**De:** licitacao-sedurb <licitacao@sedurb.es.gov.br>  
**Enviado em:** segunda-feira, 10 de fevereiro de 2025 17:06  
**Para:** rafaelsilva; Ananda Gonçalves Cangussú  
**Assunto:** ENC: ESCLARECIMENTO 04\_CEDITAL DE CONCORRÊNCIA ELETRÔNICA Nº 001/2024\_ID CIDADES/TCE-ES Nº 2024.500E0600015.01.00  
**Anexos:** Esclarecimento 4.docx

Trata-se de questionamento técnico realizado pela empresa CONSTRUTORA ALCANCE à respeito da Concorrência Eletrônica Nº 001/2024, que versa sobre a Orla de Piúma – Etapa 02.

**REF.: EDITAL DE CONCORRÊNCIA ELETRÔNICA Nº 001/2024\_ID CIDADES/TCE-ES Nº 2024.500E0600015.01.0001**

**OBJETO: CONTRATAÇÃO DE EMPRESA OU CONSÓRCIO ESPECIALIZADO PARA ELABORAÇÃO DE PROJETOS EXECUTIVOS E EXECUÇÃO DA URBANIZAÇÃO E REVITALIZAÇÃO DA ORLA DA PRAIA CENTRAL DE PIÚMA NO TRECHO COMPREENDIDO ENTRE AS RUAS ITAPERUNA ATÉ A ALÍPIO PAULO E VALBERTO LAYBER ATÉ A AUGUSTO DA COSTA OLIVEIRA, NO MUNICÍPIO DE PIÚMA/ES – TRECHO 1 E 3 DA ORLA.**

Figura 1 Recorte projeto estrutura do piso da calçada

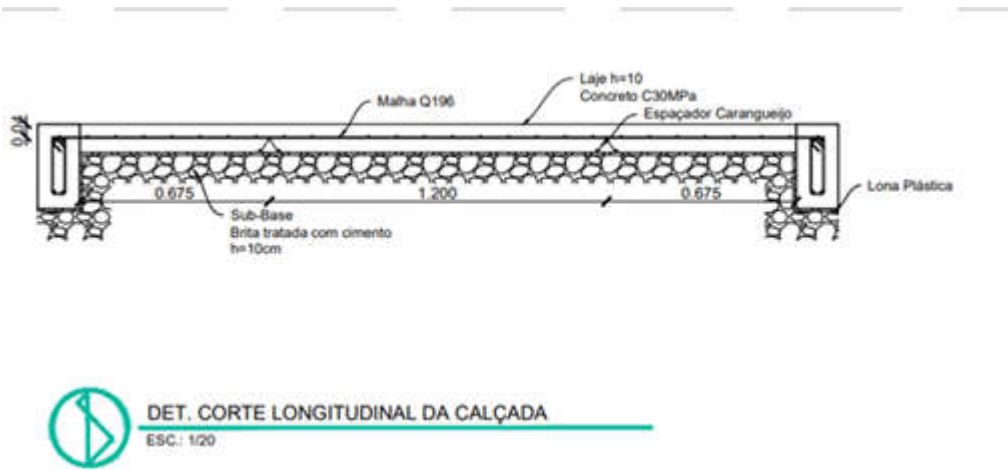
A) Não encontramos os itens referentes a lona plástica presentes que constam projeto da estrutura do piso da calçada, conforme o recorte abaixo:

### **Questionamos o motivo de não ter sido considerado a lona no orçamento?**

Além disso observando a composição do serviço de execução da Calçada, vemos que é citado dois tipos de Tela (Q196 e Q113), porém no projeto só é especificado a Q196.

**Questionamos se a composição orçamentária utilizada está compatível com o projeto e qual o tipo de tela deverá ser utilizada?**

R- Não será utilizada a lona plástica; contudo, por se tratar de uma contratação em regime Semi-integrada(regime de contratação de obras e serviços de engenharia em que o contratado é responsável por elaborar e desenvolver o projeto executivo e executar as obras), com a prévia autorização da Administração, possíveis ajustes poderão ser realizados pela empresa vencedora do certame no decorrer da elaboração do projeto executivo.

R- Será utilizado a tela Q196, contudo, por se tratar de uma contratação em regime Semi-integrada, regime de contratação de obras e serviços de engenharia em que o contratado é responsável por elaborar e desenvolver o projeto executivo e executar as obras, informamos que os ajustes serão realizados pela empresa vencedora do certame no decorrer da elaboração do projeto executivo.

Dessa forma, com a prévia autorização da Administração, a composição, memória de cálculo e planilha orçamentária poderá ser ajustada posteriormente.

Figura 7 Recorte projeto Elétrica

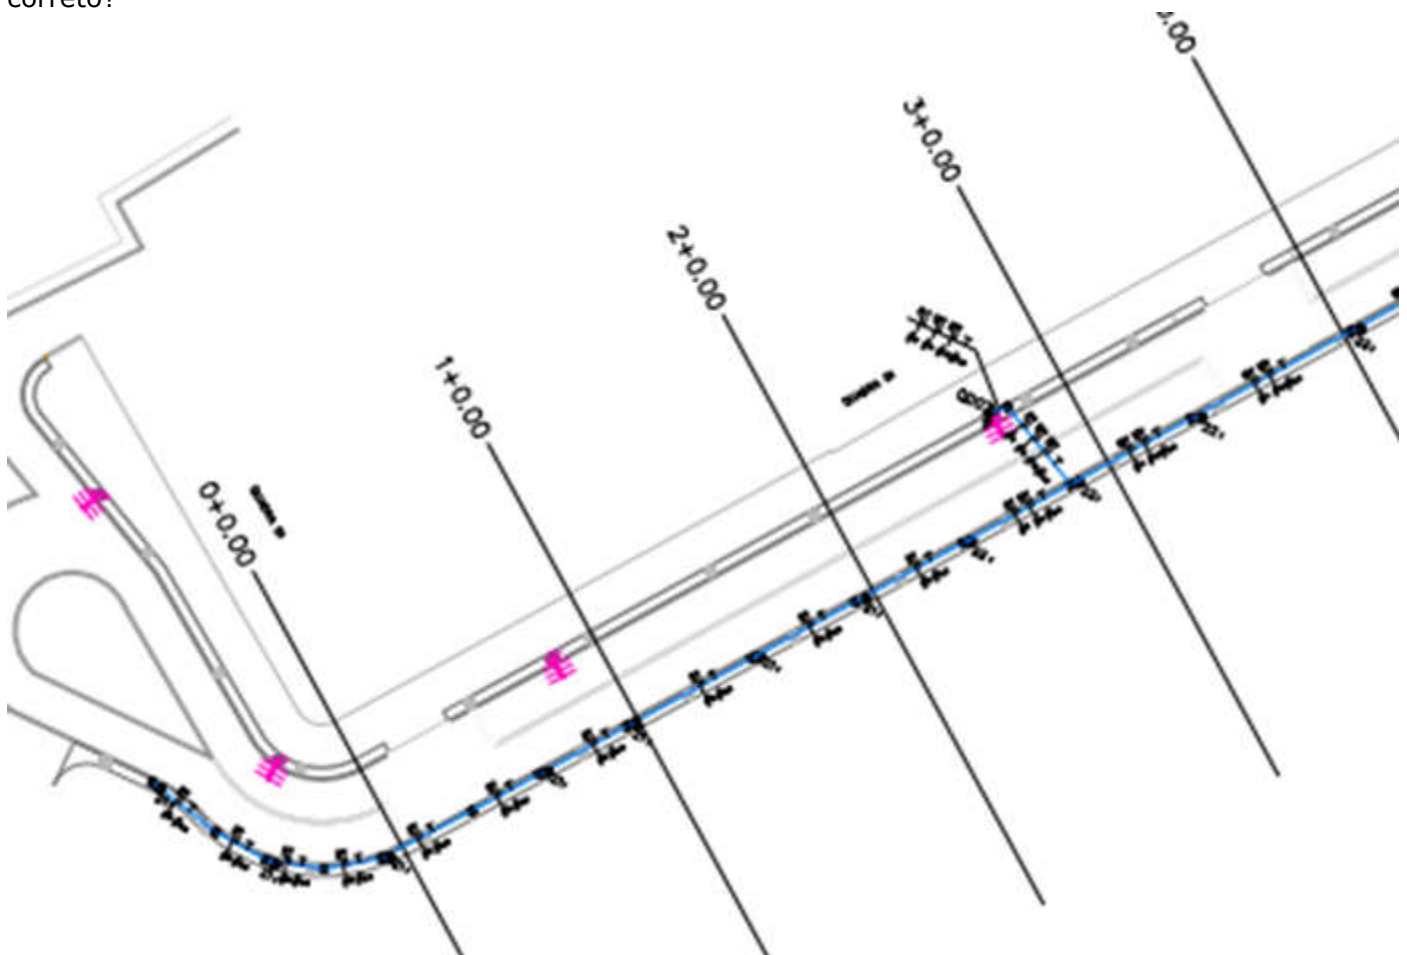
Avaliando o projeto elétrico fornecido, não identificamos nenhum detalhamento referente a interligação do sistema com a rede pública existente.

A rede está dimensionada a partir dos quadros, entendemos portanto que a interligação ou extensões de rede necessárias a partir do quadro não fará parte do escopo contratado, nosso entendimento está

correto?

R- A interligação do sistema com a rede pública existente será detalhada pela empresa vencedora do certame no decorrer da elaboração do projeto executivo.

Figura 8 Recorte projeto de contenção

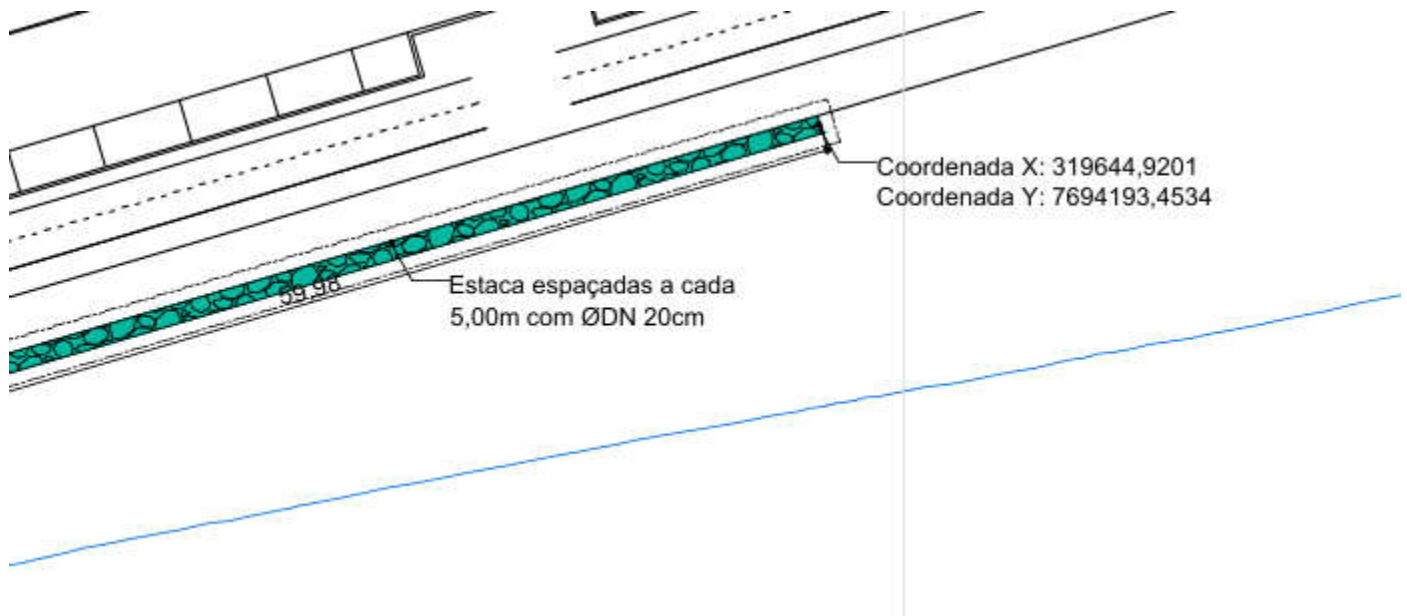
Avaliando os projetos estruturais de contenção, vemos que no sistema do muro é indicado na prancha " EST\_ORLA-PIUMA-AL-02-05" que teremos estaca espaçadas a cada 5,00 metros de diâmetro de 20 cm, porém não temos nenhuma estaca presente no orçamento, **de fato estas estacas deve ser executado?**

**Tais estacas seriam estruturas de travamento para o Gabião?**

**Como funcionaria esse sistema de estaca? Não deveria ter sido considerado no orçamento licitado?**

R- As estacas não serão utilizadas

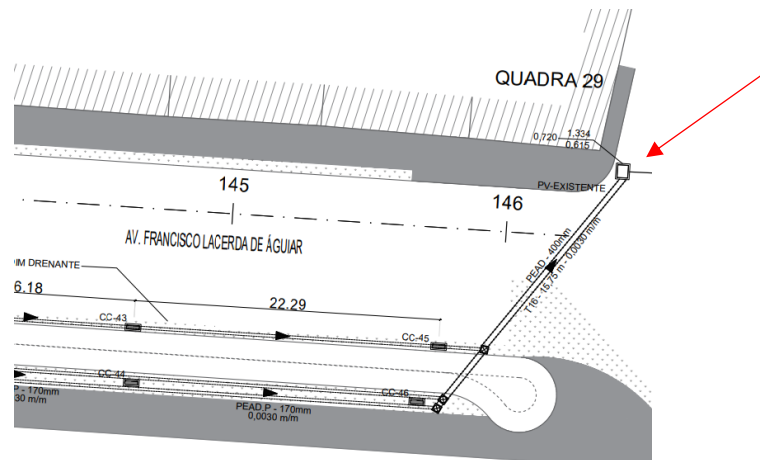
A rede de drenagem projetada para o trecho 3, não apresenta a interligação do sistema com a rede pública, sendo que o trecho pararia na quadra 29 e Quadra 24.

**Como se dará essa interligação com a rede existente? Não faz parte do escopo contratado a interligação com sistema público?**

Os quantitativos presentes na planilha licitada estão de acordo com a rede

apresentada no projeto?

R- A drenagem será interligada à rede existente conforme projeto ( figura a abixo):

Quanto aos quantitativos, os mesmos serão revisados pela empresa vencedora do certame.
